SERVICE INFO – INA 0130

Ny strammeremskive 531 0859 10

Komplet dækning for D5204- og D5244-motorer

Billede 1: 531 0859 10 – ny strammeremskive

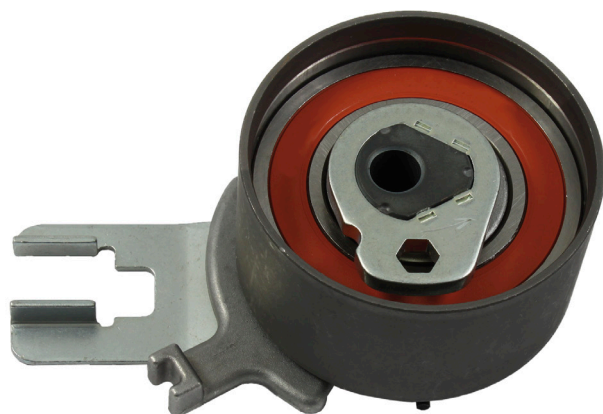
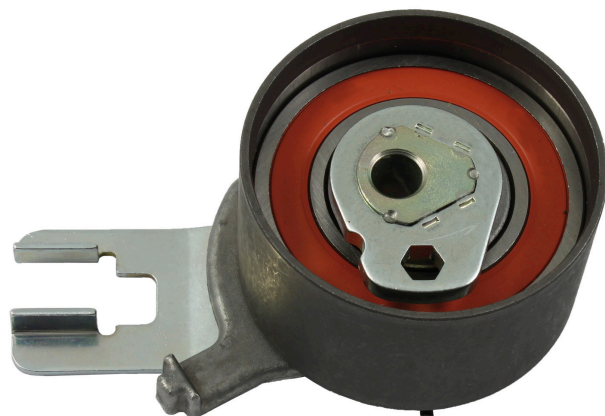
I de angivne køretøjer kan strammeremskive 531 0515 10 (billede 2) kun anvendes til en begrænset række motornumre.

Derfor har Schaeffler Automotive Aftermarket udviklet den nye strammeremskive 531 0859 10 (billede 1). Denne komponent dækker alle D5204- og D5244-motorer i hele konstruktionsperioden.

Med hensyn til udseendet adskiller de to strammeremskiver sig kun mht. indstillingsmærkets design.

Sæt 530 0504 10 med strammeremskive 531 0515 10 er blevet udskiftet med sæt 530 0582 10 med den nye strammeremskive.
